**AVIS RELATIF À LA PROTECTION
CONTRE LES EVENTUELS EFFETS NOCIFS ET NUISANCES
PROVOQUÉS PAR LES RAYONNEMENTS NON IONISANTS
GÉNÉRÉS PAR DES ANTENNES ÉMETTRICES STATIONNAIRES**

Commune : CINEY - Exploitant : TELENET GROUP

Référence exploitant : NR1055D

Rapport n° 4161 / 2024

Figure 1 : Vue en plan des lieux de séjour et des points de contrôle

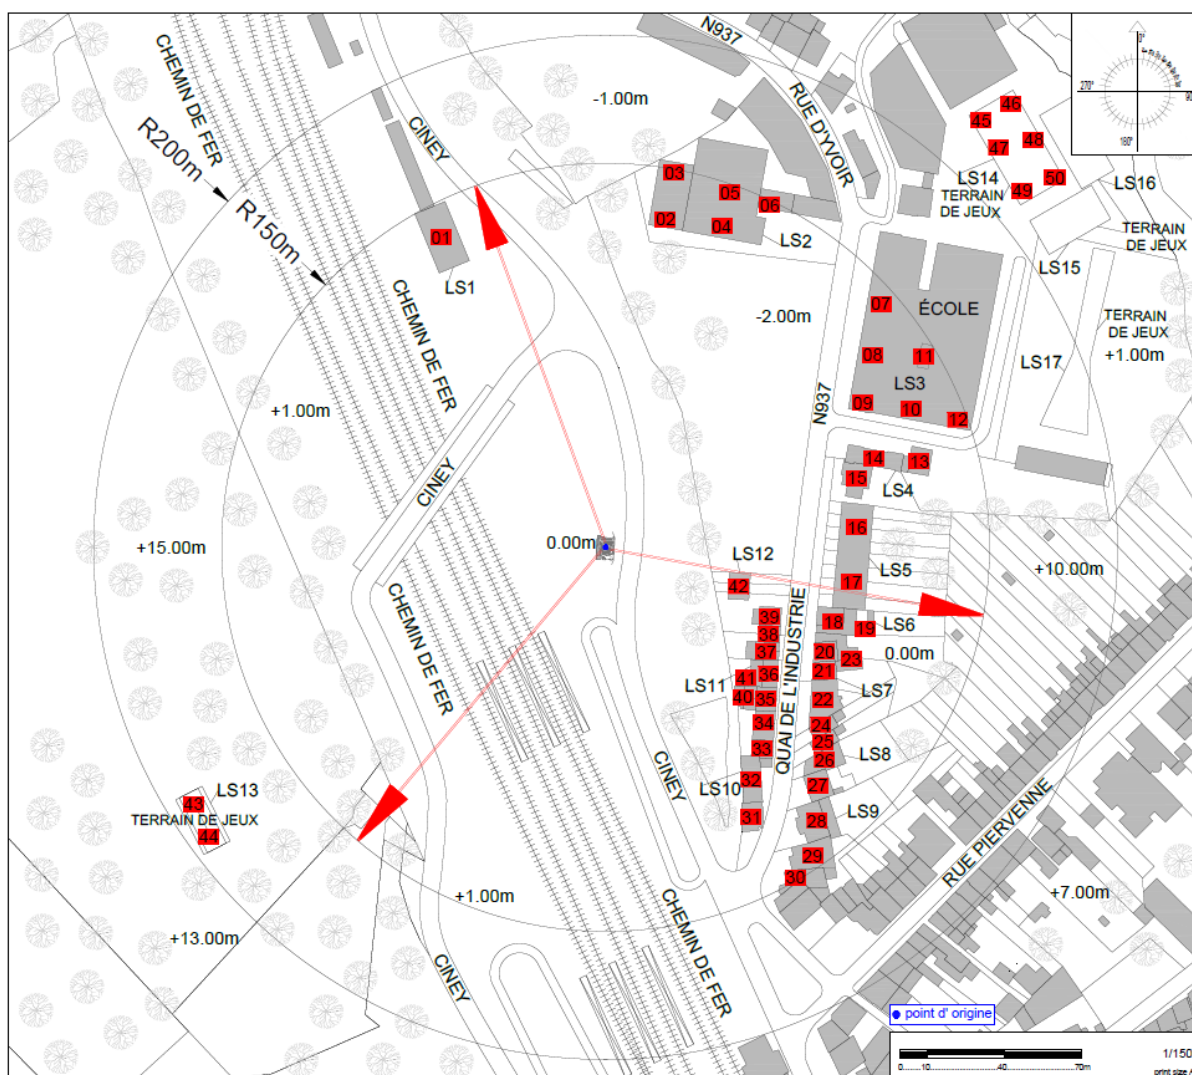
N° point de contrôle	LS	Atténuation (dB)	Indice d'exposition relatif à la limite par installation IE_i
22	LS7	3,0	0,466
18	LS6	3,0	0,448
14	LS4	3,0	0,440
24	LS7	3,0	0,434
44	LS13	0,0	0,426
43	LS13	0,0	0,413
25	LS7	3,0	0,385
13	LS4	3,0	0,367
62	LS17	0,0	0,367
15	LS4	3,0	0,361
16	LS5	3,0	0,349
17	LS5	3,0	0,346
63	LS17	0,0	0,343
1	LS1	3,0	0,342
21	LS7	3,0	0,316
64	LS17	0,0	0,296
2	LS2	3,0	0,294
9	LS3	3,0	0,284
27	LS8	3,0	0,279
20	LS7	3,0	0,276
10	LS3	3,0	0,275
3	LS2	3,0	0,256
19	LS6	3,0	0,255
65	LS17	0,0	0,253
12	LS3	3,0	0,252
26	LS8	3,0	0,241
23	LS7	3,0	0,235
4	LS2	3,0	0,228
28	LS9	3,0	0,216
66	LS17	0,0	0,207
5	LS2	3,0	0,199
32	LS10	3,0	0,194
31	LS10	3,0	0,194
8	LS3	3,0	0,190
11	LS3	3,0	0,186

En ce qui concerne les antennes de l'installation mentionnées dans le tableau 1, la distance maximale à laquelle la limite pourrait être atteinte, à l'extérieur, est égale à 132,4 m. S'il n'y a pas de LS à une distance inférieure, les antennes respectent forcément la limite d'immission.

Dans le cas des LS situés à l'intérieur des bâtiments, une atténuation d'obstacle est prise en compte et il en résulte que la distance maximale à laquelle la limite pourrait être atteinte se réduit à 93,7 m.

Figure 2 : Vue en plan des installations d'antennes dans un rayon de 300 mètres autour de l'installation faisant l'objet de la demande d'avis

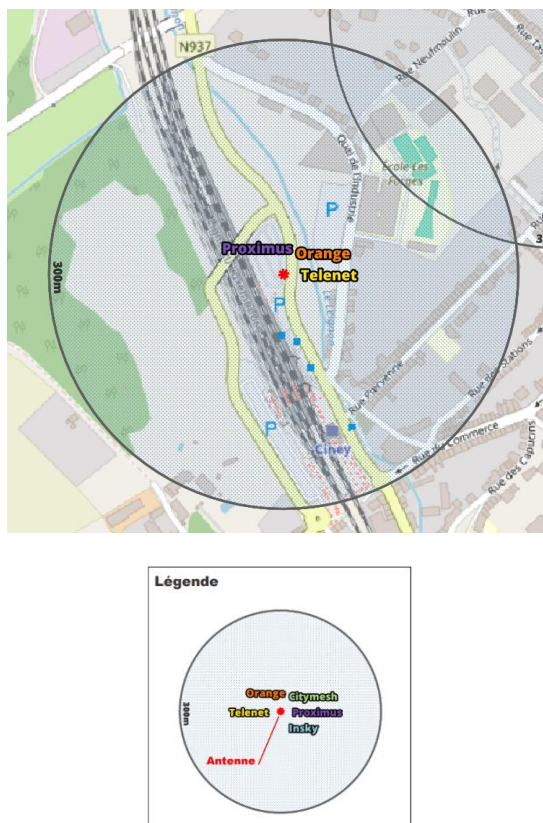
- c) dans tous les autres cas, il a été vérifié que la limite cumulative définie à l'article 4, §2 du décret n'est pas dépassée dans les lieux de séjour sur base du nombre d'installations localisées dans la zone d'évaluation de 300 mètres de rayon représentée dans la figure 2, de leur localisation ainsi que des données inscrites dans la figure 1 et au paragraphe 4 du présent avis et dans les avis attestant le respect de la limite par installation ou de la limite abrogée de 3 V/m relatifs aux autres installations reprises dans la figure 2.

Compte tenu des considérations ci-dessus, il apparaît que l'intensité du rayonnement électromagnétique généré, dans les lieux de séjour situés dans un rayon de 300 mètres autour de l'installation référencée dans le paragraphe 2, par l'ensemble des antennes émettrices stationnaires de l'ensemble des exploitants du même site d'antennes émettrices stationnaires respecte la limite fixée à l'article 4, § 2 du décret.
